Znak: AE/ZP-27-19/15

Dotyczy: przetargu nieograniczonego o wartości powyżej 207.000 EURO na dostawę następujących urządzeń :

- I. Kolumna anestezjologiczna na salę zabiegową 1 szt.,
- II. Kolumny anestezjologiczne na sale operacyjne 4 szt.,
- III. Kolumny chirurgiczne (laparoskopowe) na sale operacyjne 3 szt. (w tym 1 szt. z sufitowym zawieszeniem pod monitor medyczny),
- IV. Lampy operacyjne (w technologii LED) z monitorami medycznymi 2 szt.

Rys. A

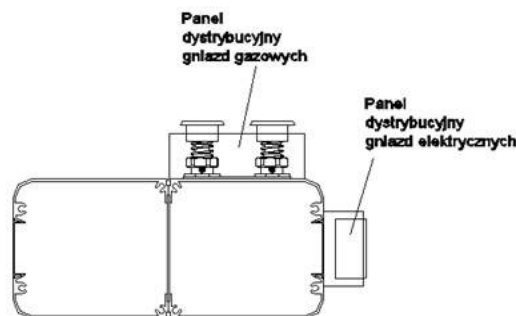
1. Dotyczy Załącznik Nr 7 - Czy jako „panele dystrybucyjne” Zamawiający ma na myśli kanały mieszczące się w obrysie przekroju konsoli (jak na rys.A) czy może zewnętrzne, jakby dodatkowe kanały dołączane do ścian konsoli (jak na rys.B)?.

Zamawiający pod pojęciem „panele dystrybucyjne” zgodnie z odpowiedzią Zamawiającego na pytania Wykonawców Ad.4 z dnia 19.03.2015r. rozumie zewnętrzne elementy ścian konsoli, w których umieszczone są gniazda elektryczne, gazów medycznych i inne.
